OGGETTO: Istanza di Modifica non sostanziale all'Autorizzazione Integrata Ambientale, concessa con delibera della Giunta Provinciale, n° 286 del 31/07/2012 per la Discarica di rifiuti non pericolosi situata in Comune di Gaggio Montano - D. Lgs n° 152/06 - L.R. n° 21/04

**MODIFICA NON SOSTANZIALE COMPORTANTE UN AGGIORNAMENTO DELLA
SEZIONE D "SEZIONE DI PRESCRIZIONI, LIMITI E CONDIZIONI DI ESERCIZIO
DELL'IMPIANTO"**

MODALITA GESTIONALI DI UTILIZZO DELLE VASCHE DI CONFERIMENTO RIFIUTI

RELAZIONE TECNICA RELATIVA ALLA RICHIESTA DI VARIANTE NON SOSTANZIALE PER MODALITA' GESTIONALI DI UTILIZZO DELLE VASCHE DI CONFERIMENTO RIFIUTI DELLA DISCARICA DI CA' DEI LADRI

TAVOLA 1 - VASCA 3up - Planimetria dello stato di fatto e relativi rilievi e raffronto con la soluzione progettuale proposta

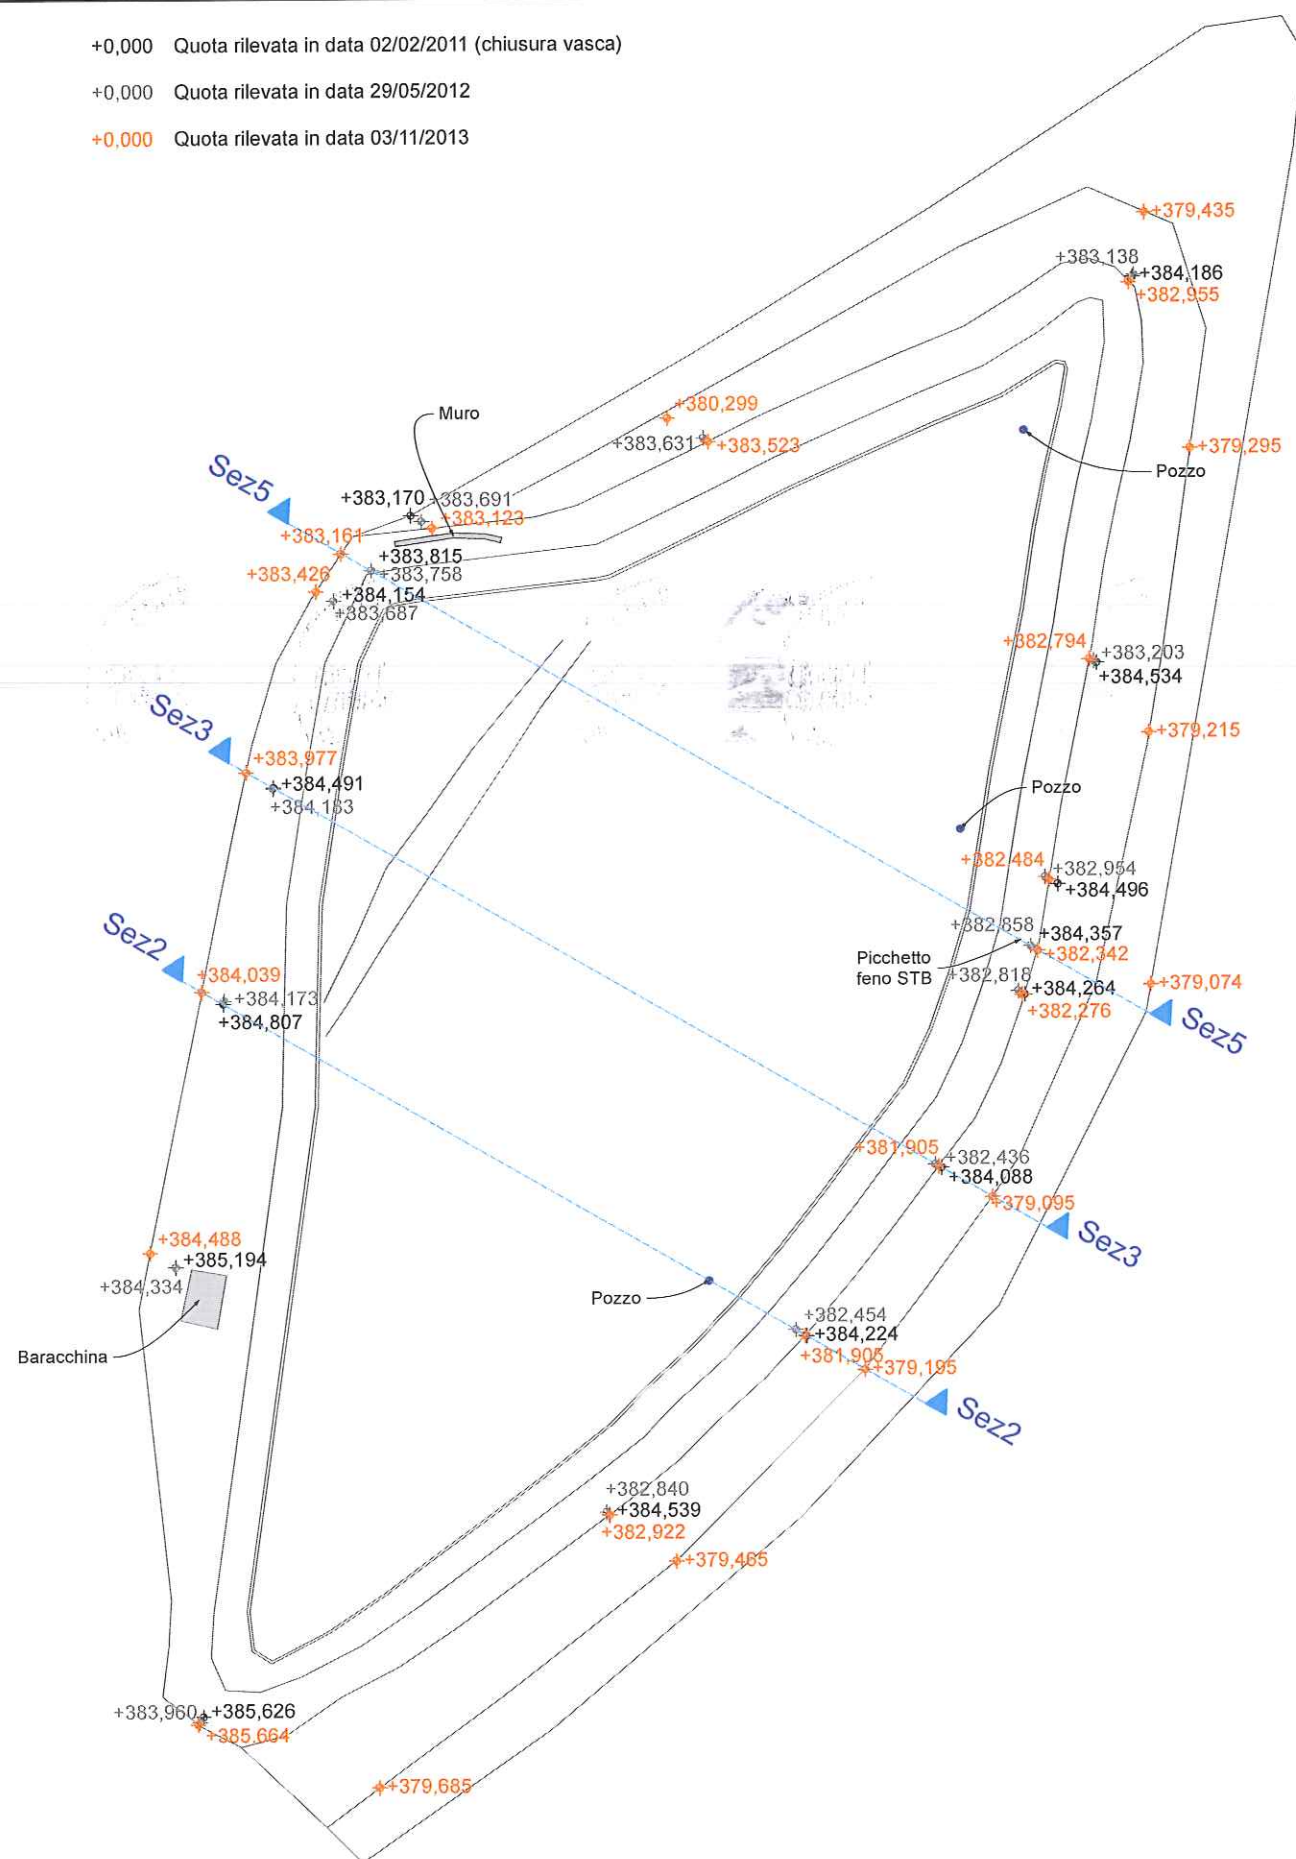
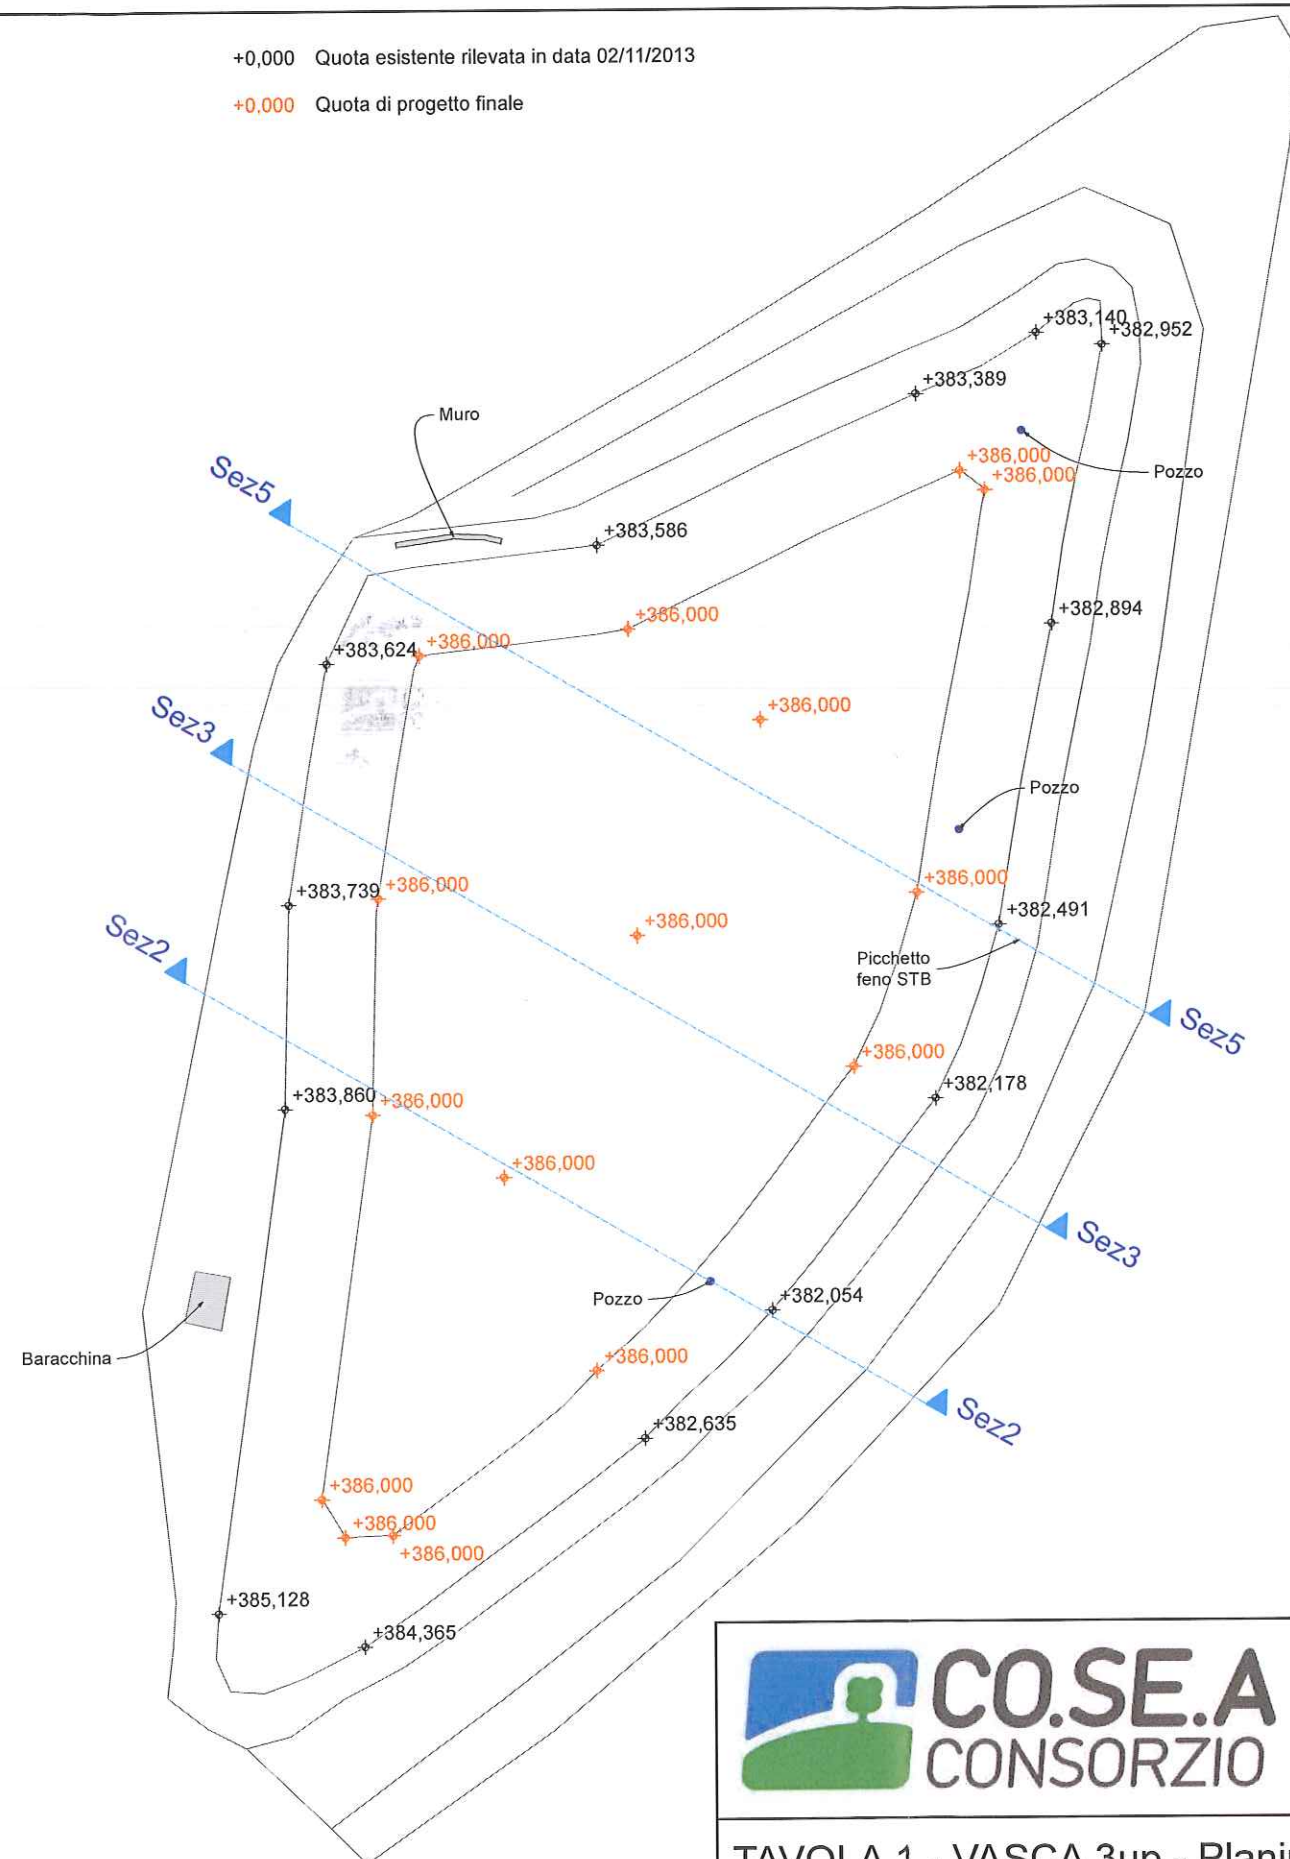
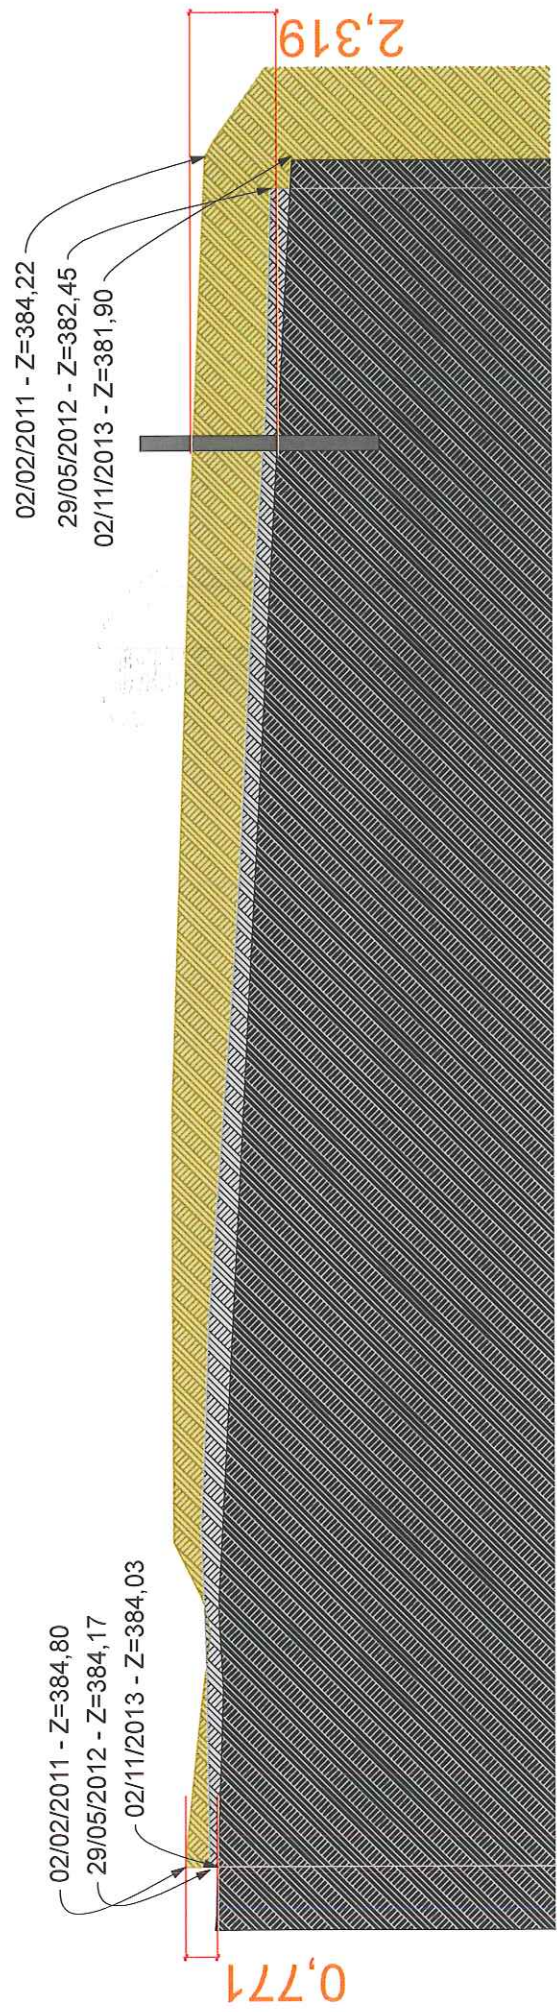
Gli strati di abbancamento i rifiuti collocati nel tempo nella Vasca 3 up hanno subito un processo di progressiva compattazione naturale, con conseguente riduzione dell'altezza degli strati, che attualmente si colloca a circa 382 mt s.l.m (Vedi Planimetria n°2).

Con la presente siamo a richiedere una modifica non sostanziale, dell'Autorizzazione Integrata Ambientale n° 286, rilasciata dalla Giunta Provinciale di Bologna, in data 31/07/2012, per poter procedere ad abbancare ulteriori quantitativi nella Vasca 3 up sino al raggiungimento della quota 386 mt. s.l.m, pari a presunte 7.200 ton di rifiuti che andranno a scalare i quantitativi totali (500.000 ton) previsti dal Piano Provinciale dei rifiuti.

La coltivazione dei rifiuti nella Vasca 3 up verrà funzionalmente collegata agli elementi strutturali e funzionali già in essere. I nuovi stoccaggi, per un volume stimato pari a 7683 mc, si determinano da un'ulteriore argine che si inserirà in maniera omogenea del tutto simile all'assetto limitrofo.
